## Høringssvar Nansenløkka, Fornebu felt B9.4 og planID 2018001

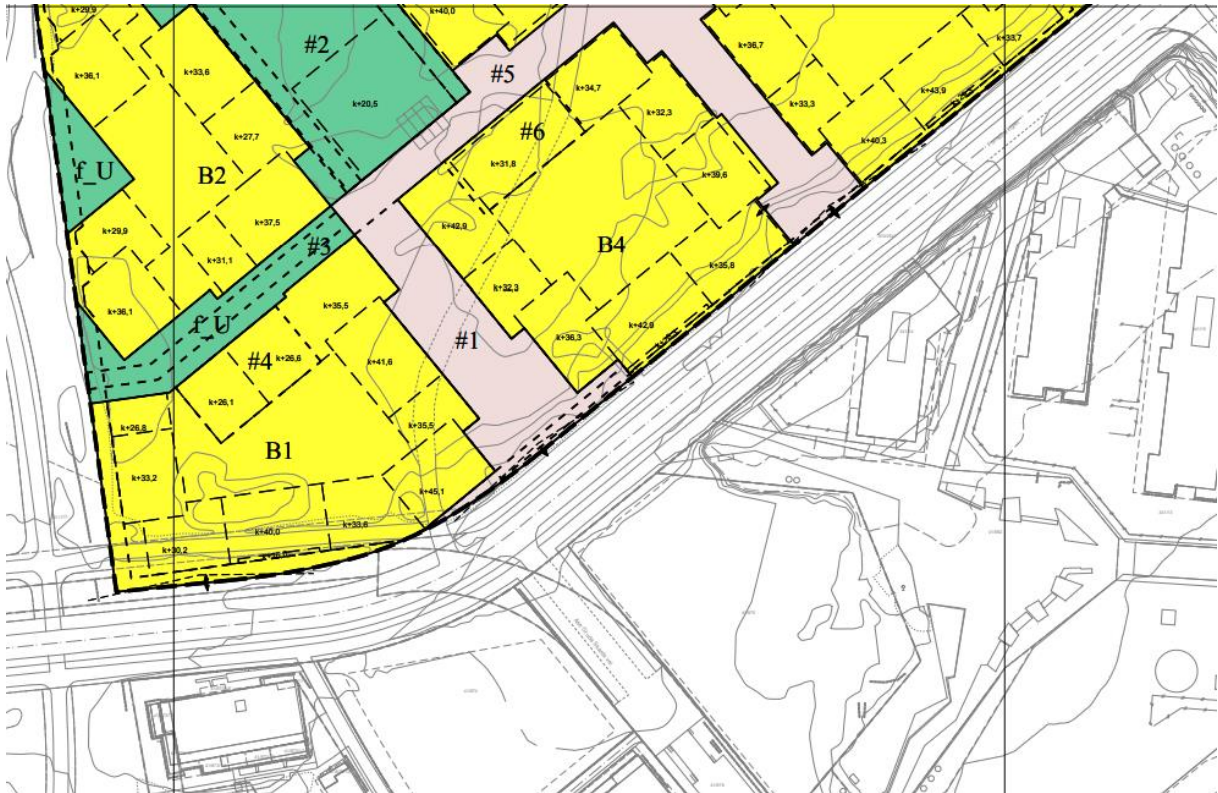
I KDP3 er det angitt en avkjøring til 9.4.

I prosjektet er det nå vist 3 inn/utkjøringer.

Det er på nordsiden av Forneburingen planlagt både sykkelveg og fortau.

Her kommer da alle syklistene, el-sparkesyklistene, rulleskigåere, etc. I sum blir det veldig mange fotgjengere/syklister og 3 tette avkjøringer. Dette er etter det vi kan se helt uforsvarlig i forhold til trafiksikkerhet. I tillegg vil vi fremføre at hovedavkjøringen/påkjøringen fra det største P-huset kommer ut parallelt med Forneburingen. Dette er helt uforsvarlig da en bil som kommer ut av P-huset vil ha dårlig frisikt i begge retninger, skal svinge 90 grader for å komme ut, for igjen å dreie 90 grader inn på Forneburingen. Føreren skal i tillegg til å manøvrere bilen forholde seg til biltrafikk, sykkelfelt og fortau. Vi ser dette forholdet som en meget trafikkfarlig løsning.

Vi mener også at lysregulering av inn/utkjøring her må vurderes.
